改善箇所説明図

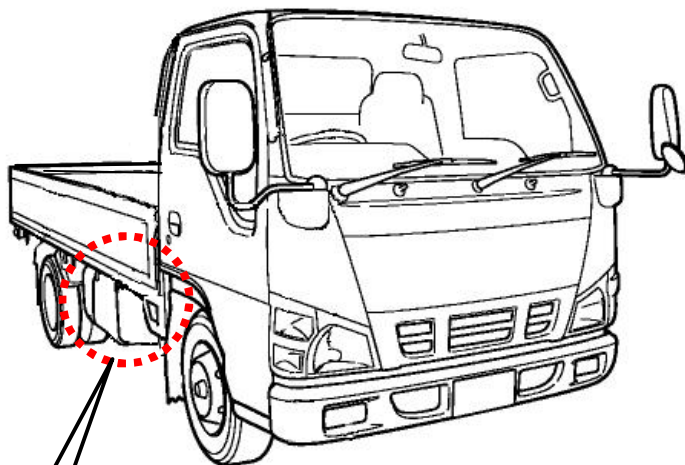
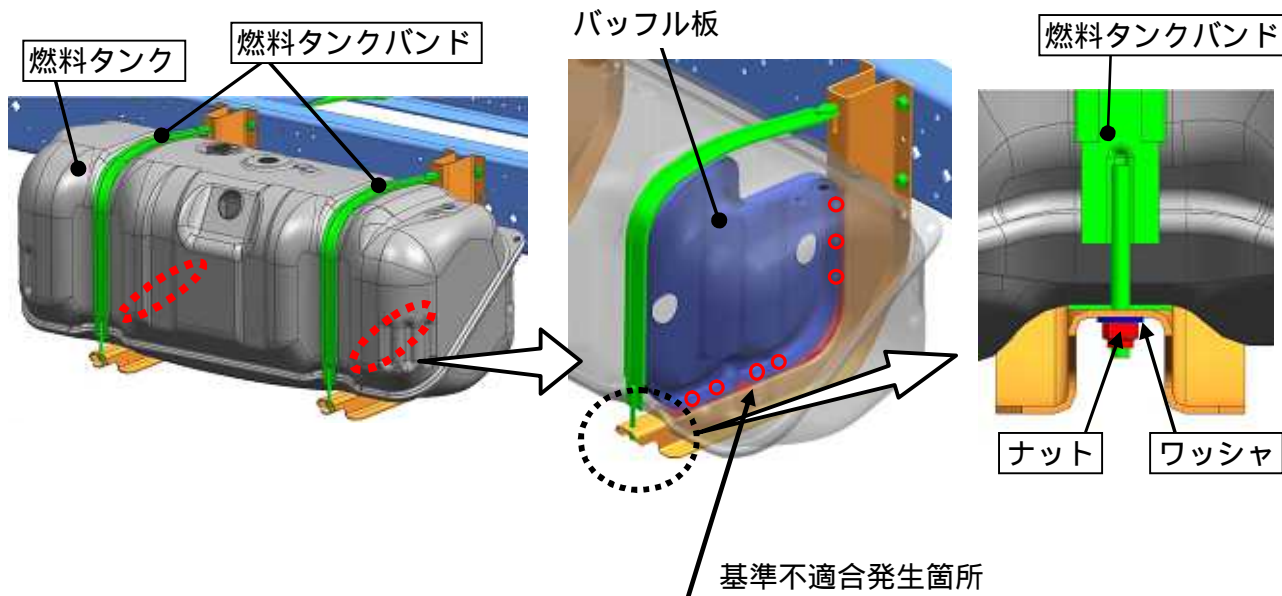
トラックの燃料タンクにおいて、燃料タンクバンドを過大な締付けトルクで固定したため、当該タンク内部のバッフル板（燃料液面の揺動を抑止する仕切板）のスポット溶接部に過大な力が加わっているものがある。そのため、車両走行時の振動により、当該溶接部に亀裂が入り、そのままの状態で使用を続けると、最悪の場合、燃料が漏れるおそれがある。

全車両、燃料タンクバンドを改善品に交換するとともに、ナットを新品にし、ワッシャを追加し、対策の締付け方法にて締付ける。また、燃料タンクのバッフル板溶接部を点検し、スポット溶接部に亀裂が生じているものは、燃料タンクを新品に交換する。

識別：燃料タンク後部に黄色ペイントを塗布する。
